Informe Final EIC-Lanamme-INF-1581-2022

Informe de Auditoría Técnica

Evaluación de la gestión de calidad de los materiales colocados en el proyecto Lote 1 de las Obras impostergables (OBIS) del Fideicomiso Corredor Vial San José – San Ramón y sus radiales. Materiales: Base estabilizada, concreto y emulsión asfáltica.

Figura 4 Gráfica de control para resistencia de Base Estabilizada.

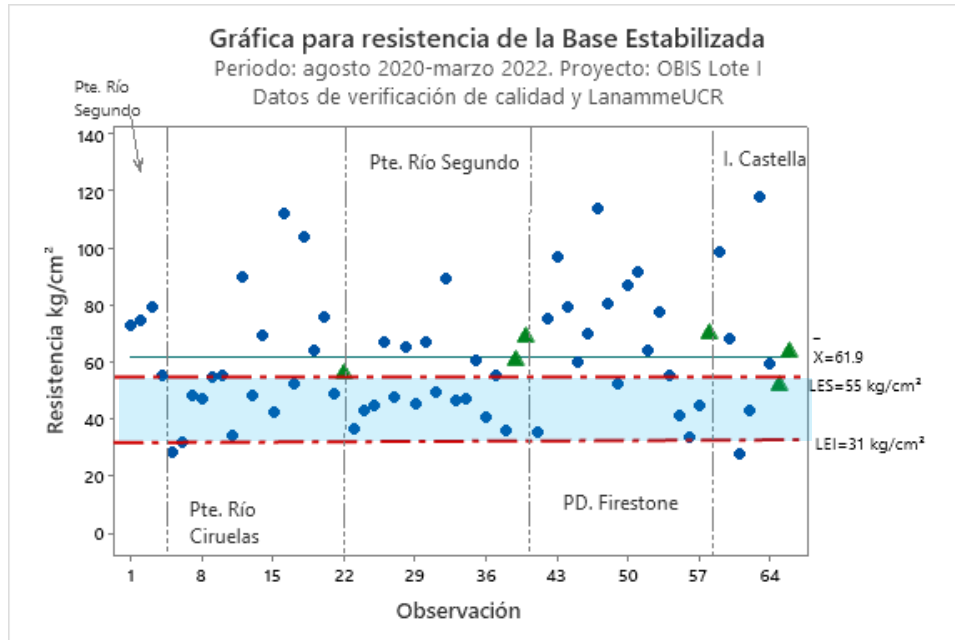
Del análisis se logra identificar claramente que la resistencia a la compresión durante el proceso de producción de la base estabilizada evidencia variabilidad durante todo el período analizado, donde de las 60 muestras ensayadas por el laboratorio encargado de la verificación (puntos azules) el 55% de los resultados se encuentran por encima del límite de especificación superior y solo un 3,33% por debajo del límite de especificación inferior.

Además, como parte del proceso de auditoría técnica se tomaron 6 muestras por parte del LanammeUCR (triángulo verde) de las cuáles se logra observar que sólo una muestra, cumple con la especificación y las restantes 5 muestras se localizan por arriba del límite de especificación superior, reafirmando la tendencia demostrada con los datos del laboratorio encargado de verificación de calidad.

Figura 6 Histograma y gráfico de series de tiempo para resistencia de la base estabilizada.

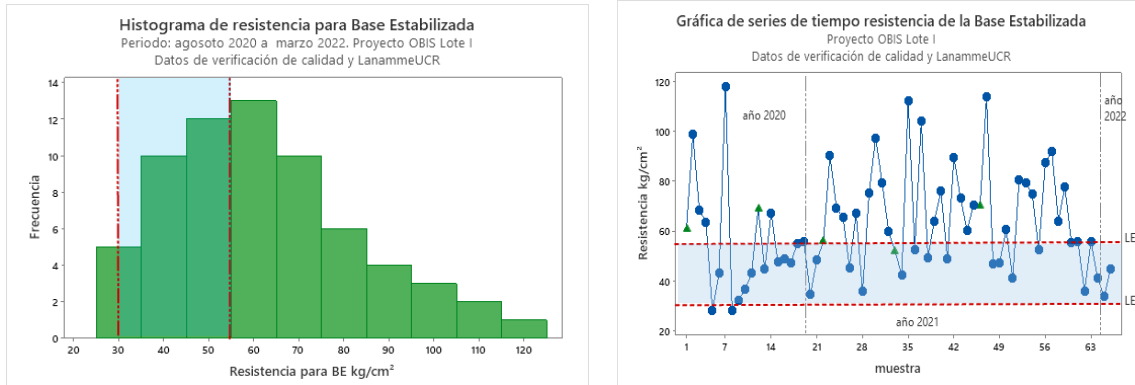
En la **Figura 6** se presenta de forma gráfica la totalidad de los resultados para las muestras analizadas en el periodo de estudio, en la figura se evidencian manifiestamente los incumplimientos del parámetro de resistencia de la BE, donde el área sombreada en azul representa los datos dentro de los límites de especificación, representando el 29,34%. En tanto el 70,66% se encuentra por fuera del requerimiento de especificación establecido contractualmente. De la gráfica se logra identificar fácilmente la tendencia de la resistencia del material a ubicarse fuera del límite de especificación superior. Además, se observa que el valor promedio de los datos se establece en 61,9 kg/cm², es decir un valor promedio por encima del límite superior de especificación de 55 kg/cm², trasladado en 7 unidades (kg/cm²). Asimismo, de la gráfica se identifica un rango de resistencias entre los 28 kg/cm² a 118 kg/cm² obtenidos mediante los ensayos realizados por el laboratorio encargado de la verificación de calidad.

Figura 7. Gráficas de incumplimiento para los parámetros de asfalto residual, estabilidad al almacenamiento, viscosidad y tamaño de partícula 20

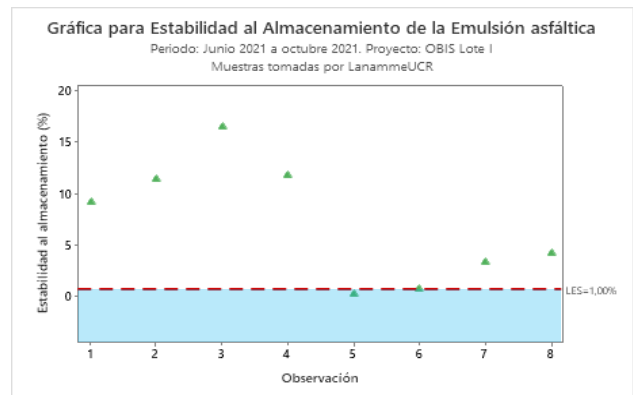
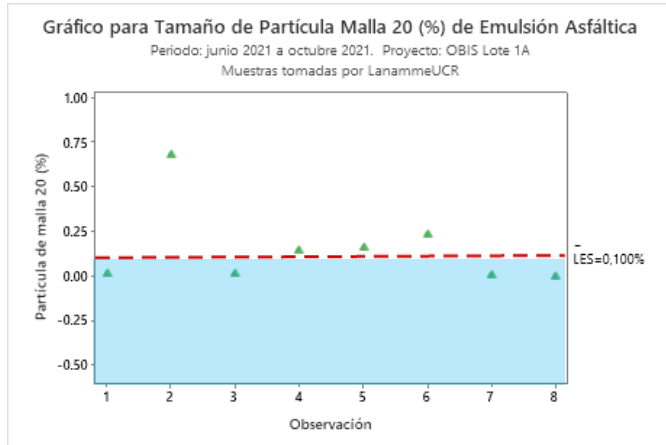
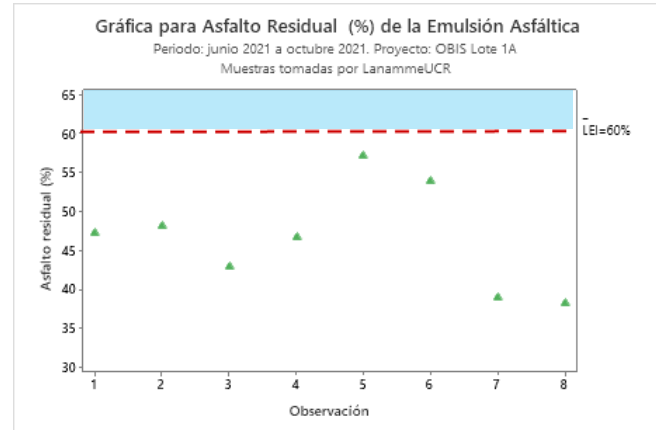
En cuanto al ensayo de asfalto residual por destilación, para las 8 muestras tomadas por el LanammeUCR (ver Figura 7d), se evidenció un valor menor que el límite inferior establecido en la Tabla 702-6 del CR-2010 (60%). Los bajos valores del porcentaje de asfalto residual fueron consistentes con la observación de un contenido relativamente alto de agua en la emulsión.

Figura 13. Gráfico sobre la resistencia concreto 210 kg/cm² de las obras de drenaje del Lote 1 de las OBIS

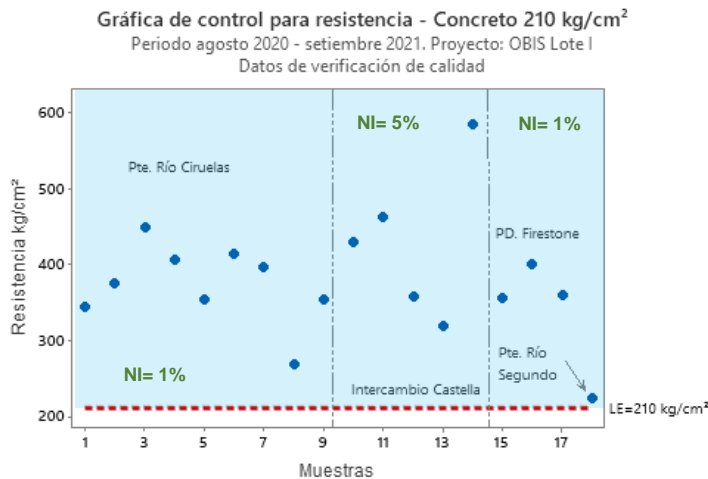
En lo que respecta al ensayo de resistencia a la compresión de cilindros del concreto estructural clase A tipo 210 kg/cm² utilizado en la construcción de las obras de drenaje, se recopilaron y analizaron los resultados entre los meses de agosto 2020 y setiembre 2021 (periodo abarcado por los informes de verificación a los que tuvo acceso esta Unidad de Auditoría Técnica) los cuales fueron aportados por el laboratorio Castro y de la Torre. De este estudio se evidencia que todos los resultados analizados cumplen el límite mínimo de especificación, tanto para las muestras tomadas en Obras de Ampliación río Ciruelas, Conector Barreal – Castella, Obras de Ampliación río Segundo, Obras de Ampliación Paso a desnivel Firestone (ver Figura 13). Del estudio estadístico se determina un porcentaje total fuera del límite de especificación del 2%.

Figura 14. Gráfico sobre la resistencia para concreto de 280 kg/cm² utilizado en la construcción losa, muro de bastiones, pilotes y otros elementos del Lote 1 de las OBIS

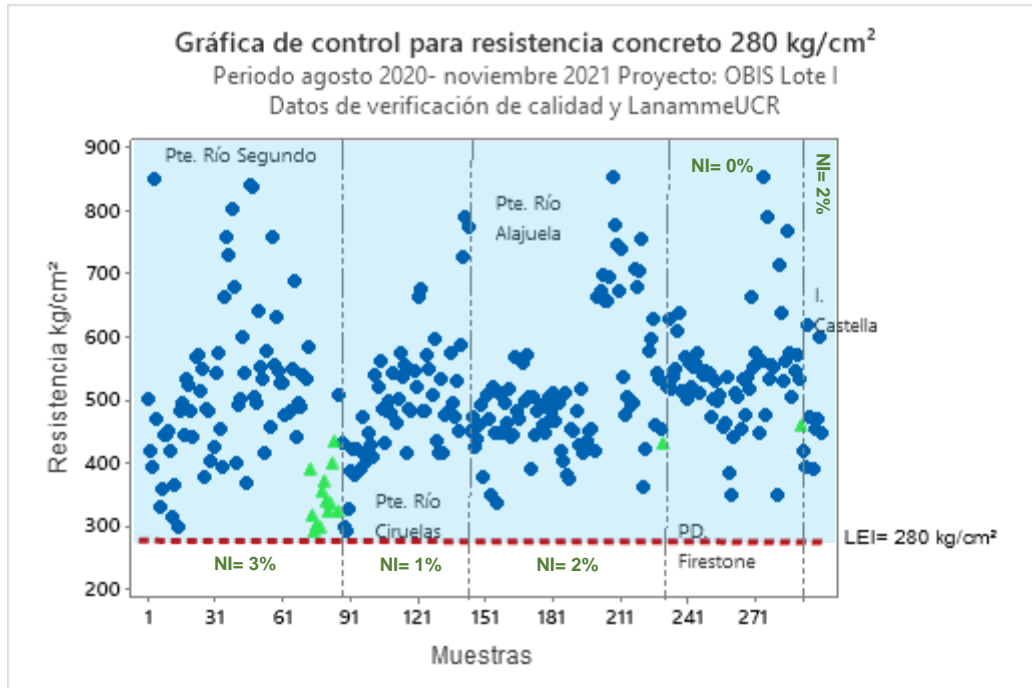
Del análisis realizado al concreto utilizado para la construcción de las losas, muros de bastiones, pilotes y otros elementos (concreto estructural clase A, resistencia de 280 kg/cm²) para las Obras de Ampliación río Ciruelas, Conector Barreal – Castella, Obras de Ampliación río Segundo, Obras de Ampliación Paso a desnivel Firestone y Obras de Ampliación río Alajuela, para el período de agosto 2020 y noviembre 2021, la Figura 14 evidencia que todas las muestras cumplen con la especificación establecida contractualmente para el ensayo de resistencia a la compresión de cilindros (porcentaje total fuera del límite de especificación del 0%), este comportamiento se mantiene tanto para las muestras de Verificación como las muestras de LanammeUCR. .

Figura 15. Gráfico sobre resistencia para concreto de 450 kg/cm² utilizado en la producción de vigas prefabricadas del Lote 1 de las OBIS

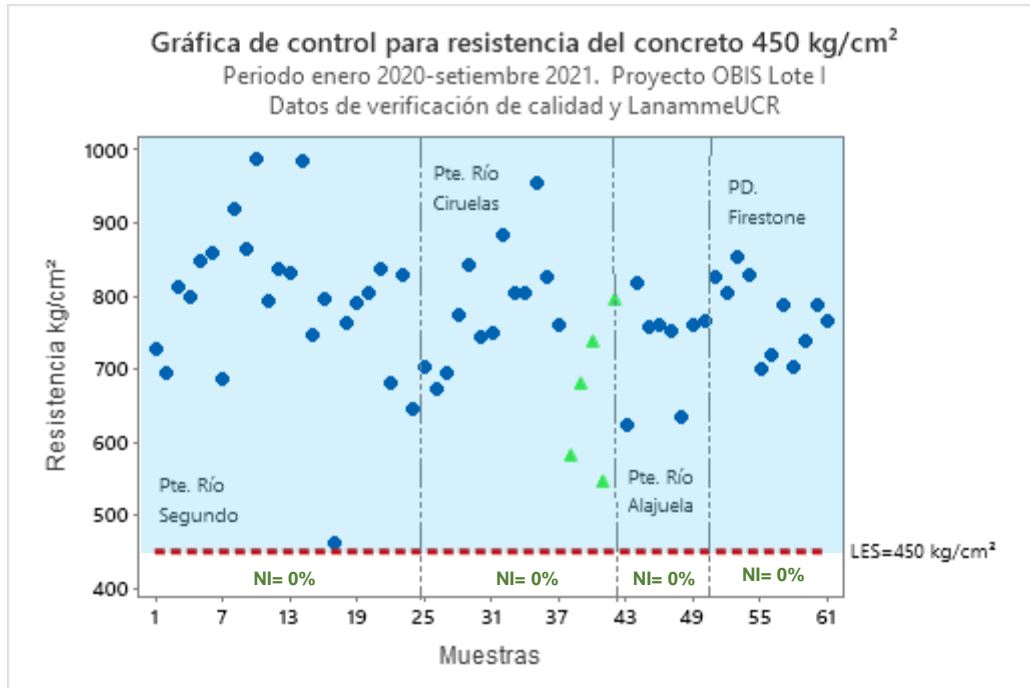
Del análisis realizado al concreto utilizado en la producción de vigas prefabricadas (concreto estructural clase 450 kg/cm²), para las Obras de Ampliación de río Ciruelas, Obras de Ampliación Río Segundo, Obras de Ampliación Paso a desnivel Firestone y Obras de Ampliación Río Alajuela, se logra evidenciar según la gráfica de la Figura 15, que todas las muestras cumplen con la especificación establecida contractualmente para el ensayo de resistencia a la compresión de cilindros, según la evaluación estadística realizada determinándose un porcentaje total fuera del límite de especificación del 0% este comportamiento se mantiene tanto para las muestras de verificación, como las muestras de LanammeUCR.

Figura 16. Gráfico de resultados para ensayo de asentamiento para concreto de 210 kg/cm²

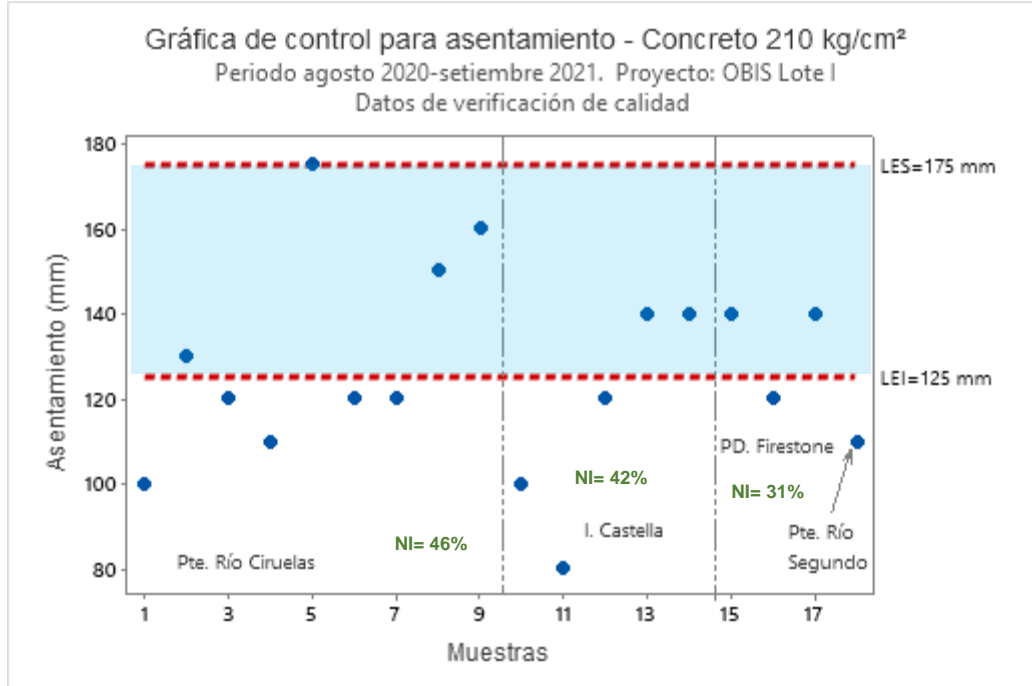
Para este tipo de concreto se logra evidenciar que 10 de los 18 datos, se localizan por debajo del límite de especificación inferior.

Figura 17. Gráfico de resultados para ensayo de asentamiento para concreto de 280 kg/cm²

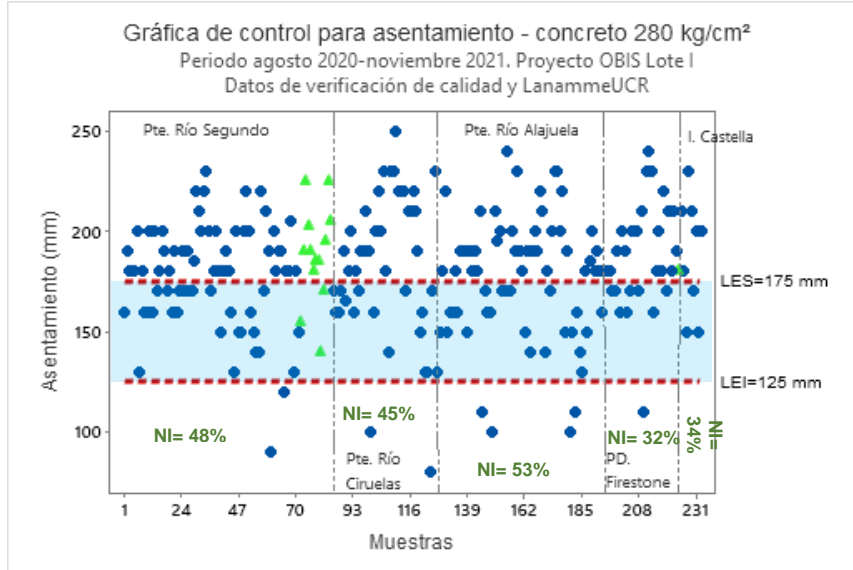
De la misma forma se analizan los resultados reportados por el laboratorio de Verificación para el ensayo de asentamiento del concreto con resistencia de 280 kg/cm² para el período de agosto 2020 a noviembre 2021, evidenciándose una inferencia estadística del 43% de que los datos del material se encuentran fuera del límite superior de especificación, tal como se observa en la Figura 17 donde las áreas sombreadas representan datos que se encuentran dentro de la especificación contractual.

La variabilidad total es del 46%, para considerar el material como aceptable. Cabe destacar que las muestras tomadas por el LanammeUCR en el Puente de Río Segundo y Paso a desnivel Firestone vienen a reafirmar el comportamiento de los resultados del laboratorio de verificación de calidad del proyecto, con un porcentaje estimado del 29% de que el material incumpla el límite de especificación superior.

Figura 18. Gráfico de resultados para ensayo flujo de asentamiento para concreto de 280 kg/cm²

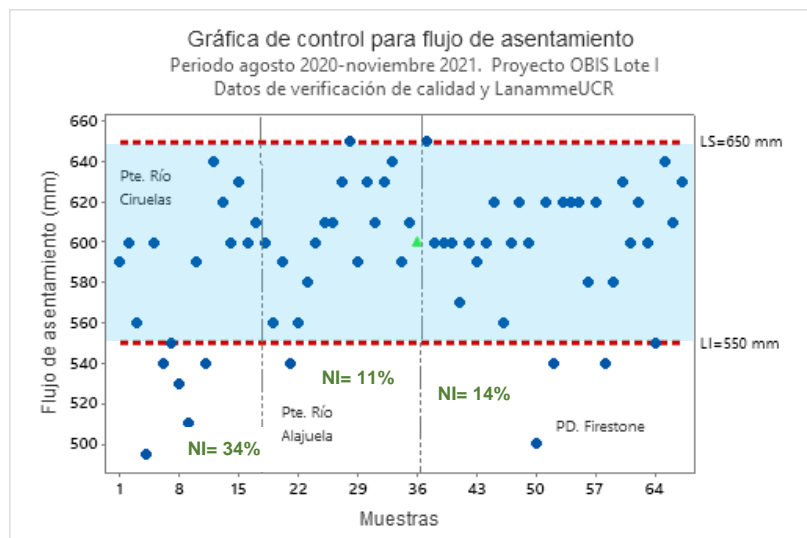
En lo relacionado con la determinación del flujo de asentamiento del concreto autocompactante, se identifican 11 puntos fuera del límite inferior de especificación para el concreto 280 kg/cm², como se puede observar en la **Figura 18**, en el cuál según el análisis estadístico se infiere una probabilidad de que el 17% de los resultados incumplan los límites de especificación contractual. Individualizando el análisis por unidades constructivas, se logra determinar que el material que mayor variabilidad reportó fue el utilizado en el Puente sobre el Río Ciruelas, donde se obtuvieron la mayor cantidad de valores que incumplen, mostrando que el 34% de estos están por debajo del límite inferior.

Figura 19. Gráfico de resultados para ensayo de asentamiento para concreto de 450 kg/cm²

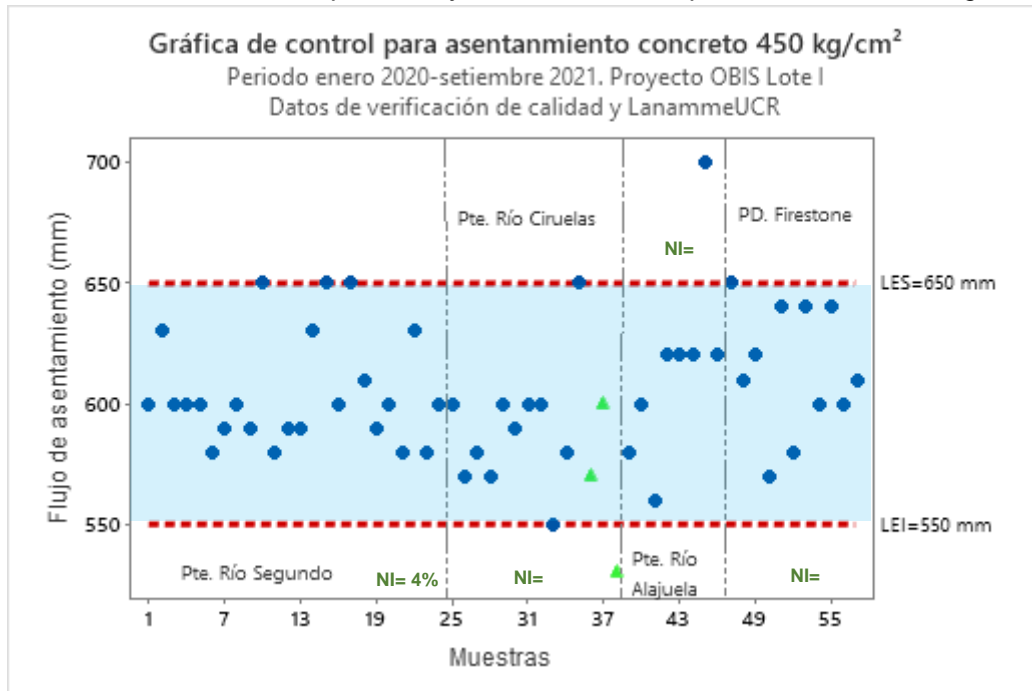
Para el periodo enero 2020 a setiembre 2021 se analizan los resultados del flujo de asentamiento del concreto autocompactante con una resistencia de 450 kg/cm², tanto para muestras de Verificación como del LanammeUCR, para el cuál según análisis estadístico se determina una probabilidad del 10% de que los resultados de asentamiento no cumplan con alguno de los límites de especificación.
